改善箇所説明図

前照灯（ヘッドランプ）

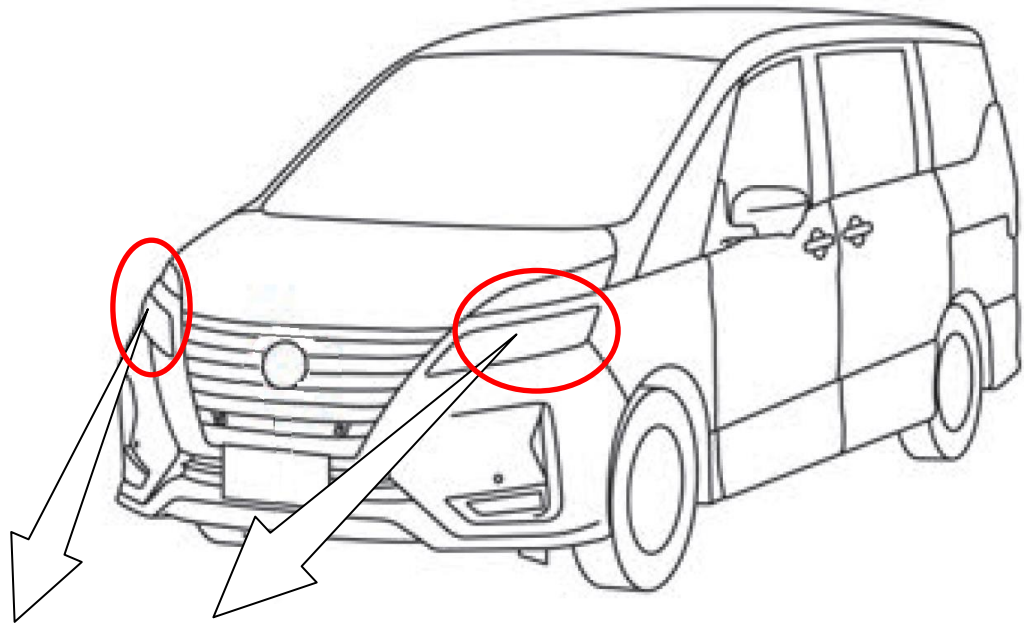
基準不適合発生箇所

前照灯において、車両生産工場の光軸検査設備が正常に作動していない状態で検査、調整を行ったため、光軸が保安基準を満足していないおそれがある。

改善の内容

全車両、前照灯の光軸を点検し、調整が必要な場合は光軸調整を行う。

識別：銀色のシールをモデルナンバープレートに貼り付ける。
